Addendum Addenda

3

| Project Description / Des | cription de projet | |
|---------------------------|--|---------------------------------------|
| В | uilding U-66 Exterior Envelope Replacement / Rem extérieure du bâtiment U-66 | • |
| 6196 | Kaitlin Hebb | 23-Feb-2024 |

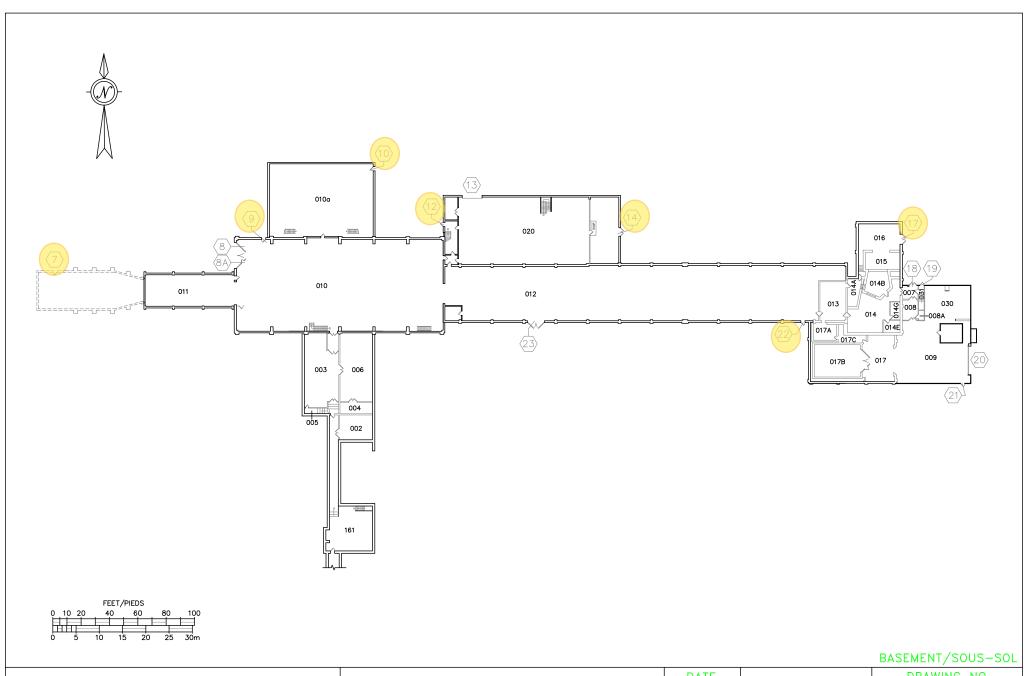
Is the parapet height to be increased to account for future roof insulation upgrades?

Yes, the parapet height is to be increased to accommodate future roof insulation upgrades (not in scope) up to National Energy Code of Canada for Buildings (NECB) 2020 insulation requirements. / Oui, la hauteur du parapet doit être augmentée pour permettre de futures améliorations de l'isolation de la toiture (non prévues) jusqu'aux exigences d'isolation du Code national de l'énergie pour les bâtiments du Canada (CNÉB) 2020.

DRAWING NO. kUPL66-1

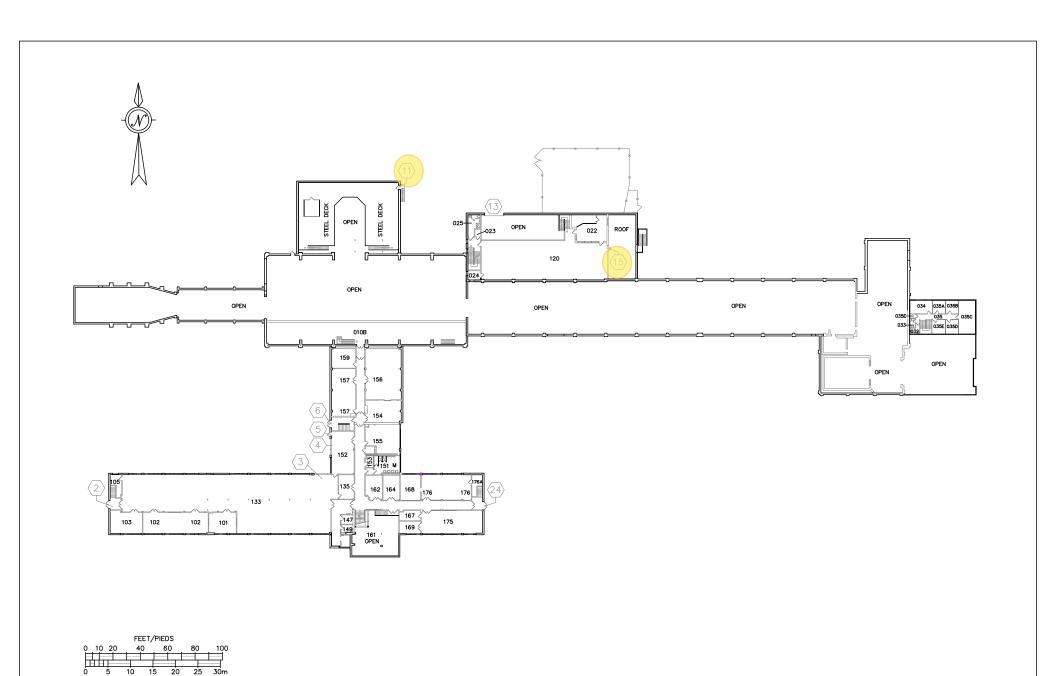
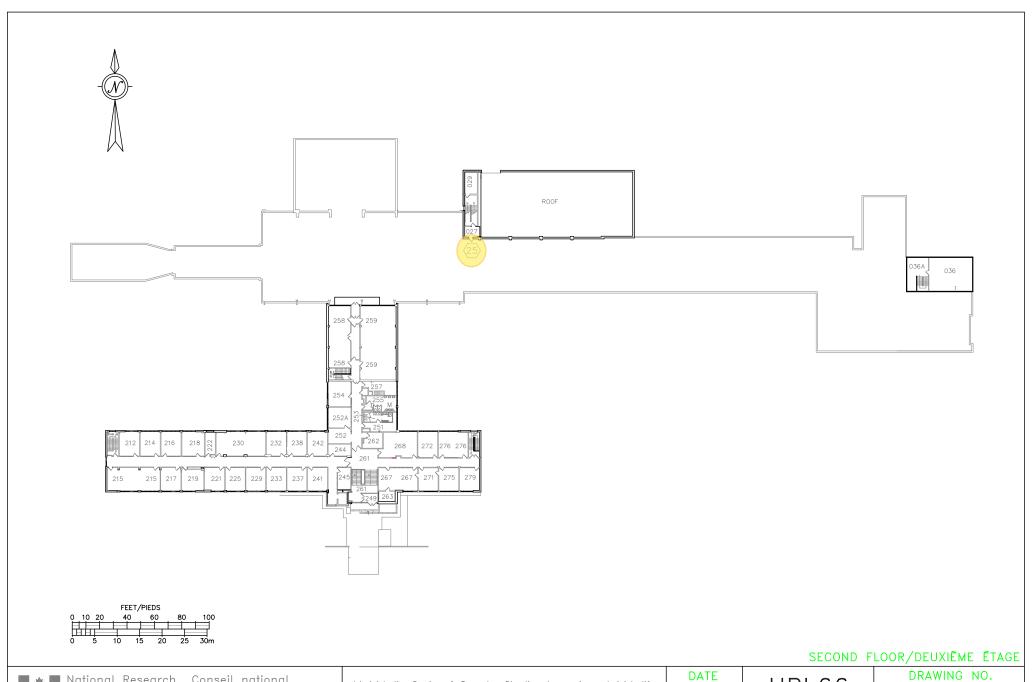
Please confirm if all doors are included in the scope of work. / Veuillez Q5: confirmer si toutes les portes sont incluses dans l'étendue des travaux

Doors # 7,9,10,11,12,14,15,17,22 and 25 are to be included in scope of work. See attached Key Plan Mark-Ups. / Les portes 7, 9, 10, 11, 12, 14, 15,17,22 et 25 doivent être incluses dans l'étendue des travaux. Voir ci-joint le plan de référence.
